INFORME DE HITO DE CONTROL
N° 24109-2024-CG/GRAP-SCC

**EJECUCIÓN DE LA OBRA: “MEJORAMIENTO DE LOS
SERVICIOS DE SALUD DEL CENTRO DE SALUD
TAMBURCO, DISTRITO DE TAMBURCO - PROVINCIA DE
ABANCAY - DEPARTAMENTO DE APURÍMAC”**

HITO DE CONTROL N° 3
“EJECUCIÓN DE LA OBRA A AGOSTO 2024”

Imagen n.º 6

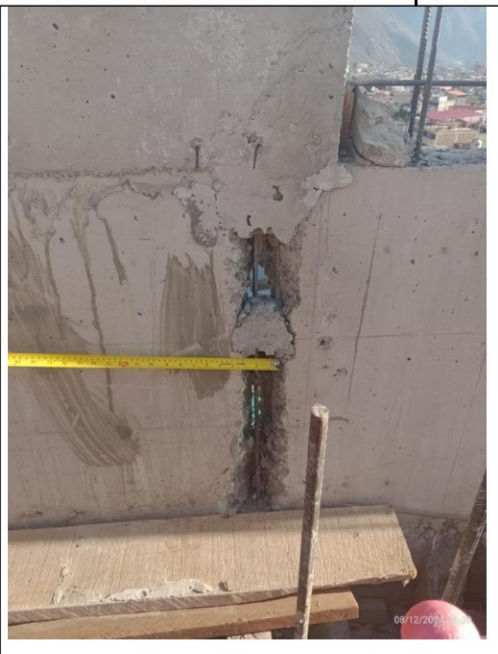
De la recopilación de información y visitas a obra³, se advirtió la presencia de cangrejas en los parapetos de concreto armado ubicados en la azotea del bloque “D”; así también, se observó cangrejas en las placas que corresponden al eje 2” del tanque cisterna de concreto armado (bloque “C”), las cuales se estarían generando por una inadecuada compactación, hechos que denotarían, que los trabajos se vienen ejecutando de manera deficiente, donde no habría permanente control técnico por el residente, personal técnico, así como inadecuada supervisión de obra, quienes estarían inobservando lo establecido en el numeral 5.10.7, del capítulo 5 “Calidad del concreto, mezclado y colocación”, Norma E.060 del Reglamento Nacional de Edificaciones, que precisa: *“Todo concreto debe ser compactado cuidadosamente por medios adecuados durante la colocación y debe ser acomodado por completo alrededor del refuerzo y de los elementos embebidos y en las esquinas del encofrado. Los vibradores no deberán usarse para desplazar lateralmente el concreto en los encofrados.”*. Lo advertido precedentemente se muestra en las imágenes siguientes:

Cangrejas en parapetos de concreto armado ubicados en la azotea del bloque “D”

Cangrejas en parapetos de concreto armado ubicados en la azotea del bloque “D”

Extracto del Plano A-01-05, planta general del cuarto nivel – leyenda de la expresión gráfica

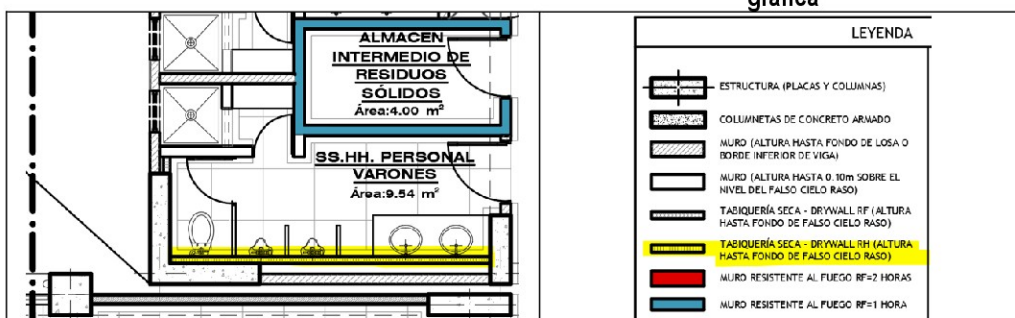
Al respecto, el plano A-01-05 correspondiente a la planta de arquitectura general, en el bloque B, cuarto nivel, eje F entre los ejes 5' y 6 establece un tabique dry wall RH; sin embargo, el día 12 de agosto de 2024, la comisión de control observó que en lugar del referido tabique dry wall RH establecido en los planos, se está construyendo un tabique de ladrillo King Kong 18 huecos de canto, con falta de refuerzo de anclaje a las columnetas de amarre correspondientes. Lo advertido se muestra en las imágenes siguientes:

Imagen n.º 17
Vista del acero colocado para VS-200 sección 7-7

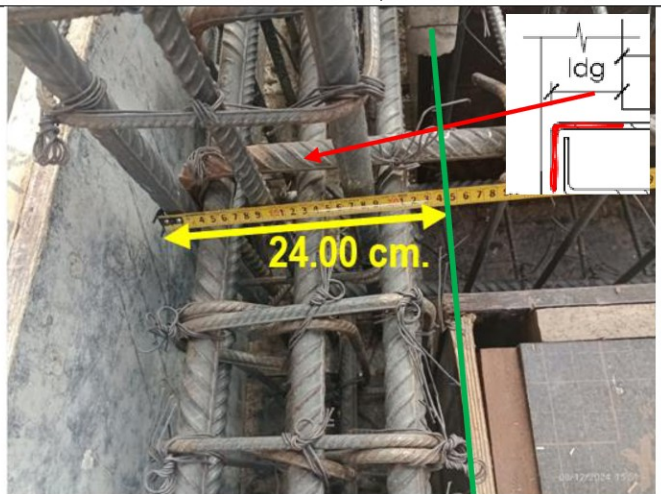
Por otra parte, el 12 de agosto de 2024 previo al vaciado de concreto, la comisión de control constató que se había colocado el acero de refuerzo en la sección correspondiente a la viga VS-100 (9-9) con acero corrugado de diámetro $\frac{3}{4}$ " con longitud de anclaje en gancho de 24 cm., longitud menor a lo establecido en el plano correspondiente; hecho con el cual se estaría inobservando lo que en el mismo plano E-14 para barras de acero de éste diámetro ($\frac{3}{4}$ ") y

concreto de resistencia $f'c$ 280 kgf/cm² establecía, ya que la longitud de anclaje mínima es de 36 cm. Lo advertido se muestra en las siguientes imágenes:

Extractos del Plano E-14: vista en planta de viga VS-200 sección 7-7 y detalle de longitud de anclaje del refuerzo para diámetro 3/4"

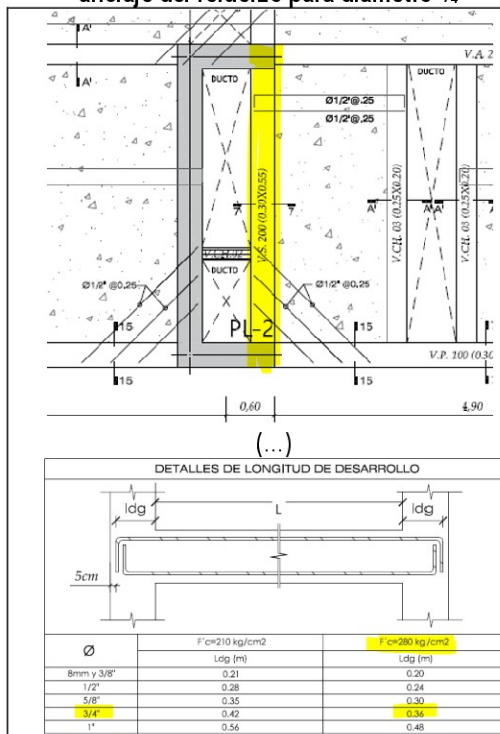
Al respecto, el plano E-14 correspondiente a la estructura de la losa de concreto armado del cuarto nivel, bloque "A" establece que se debe colocar la sección VS-200 sección 7-7 ubicada en el eje 6 entre los ejes K y L, sin embargo, en el plano E-10 correspondiente a la elevación y detalles de los ejes 5, 6 y 7 no tienen el detalle VS-200 sección 7-7, sino se aprecia el detalle de la viga V.P. 100 (9-9), en ambos casos las dimensiones de ambas vigas son 0.30x0.55 mt.

Plano E-14

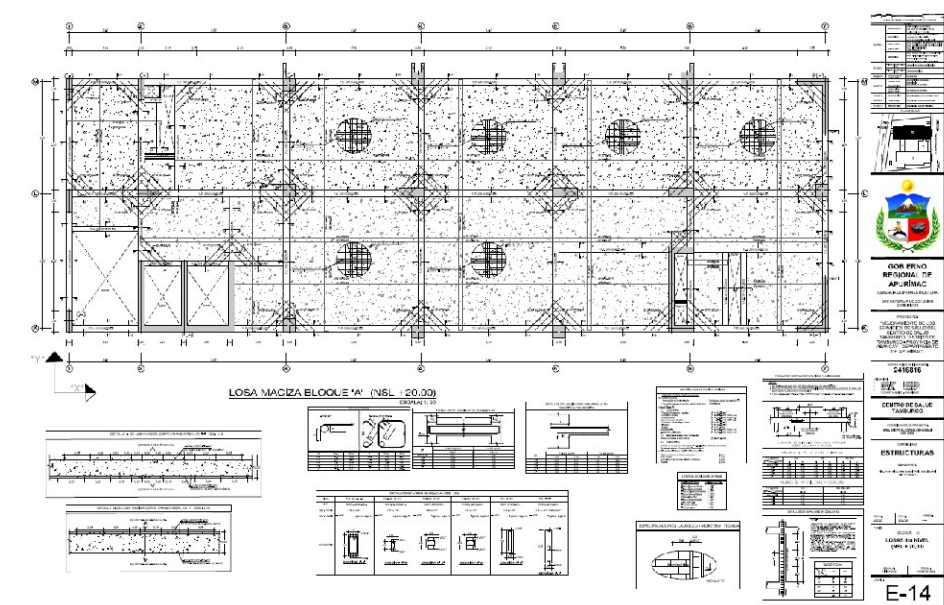
La situación advertida por falta de uniformizar de acuerdo a los criterios técnicos los planos de estructuras de expediente técnico, y la inadecuada supervisión, podría causar que el elemento indicado (VS-200 sección 7-7, de la losa del cuarto nivel del bloque "A") no desarrolle su máxima capacidad resistente, poniendo en riesgo el adecuado desempeño de este elemento estructural.

Plano – Planta General Cuarto Nivel

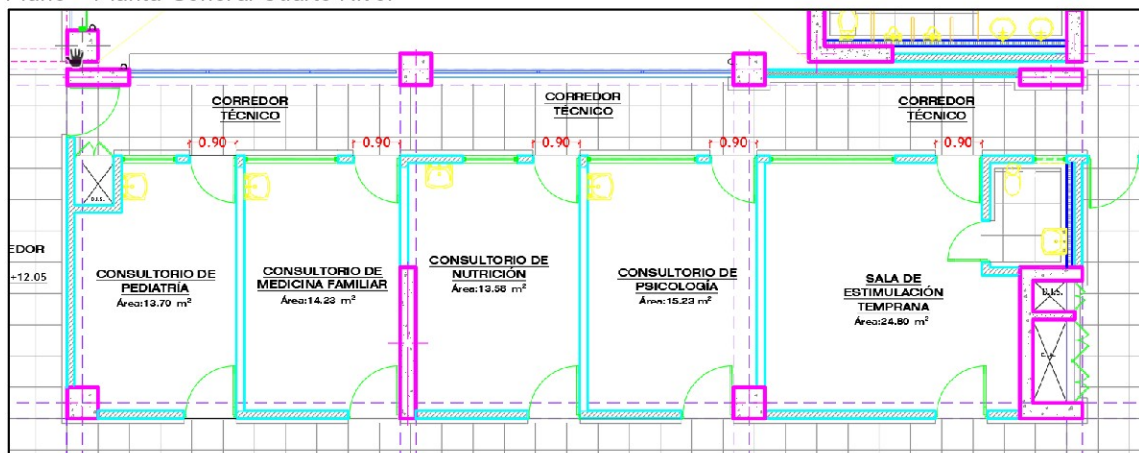
De la revisión a la información recopilada, el expediente técnico indica que el ancho del vano para puertas en el bloque "D" del cuarto nivel debería ser de 0.90 m para la futura instalación de puertas. Sin embargo, en la visita de inspección a obra, tras haber realizado varias mediciones en distintos puntos a lo largo de las mochetas (laterales del vano), se advirtió que el vano de las puertas no corresponde a lo requerido. Situación que podría generar dificultades durante la instalación de las puertas asignadas a dichos ambientes, al no encajar con las medidas de los vanos, que finalmente podrían quedar desalineadas y dificultar su funcionalidad. Hechos que se muestran en las imágenes siguientes:
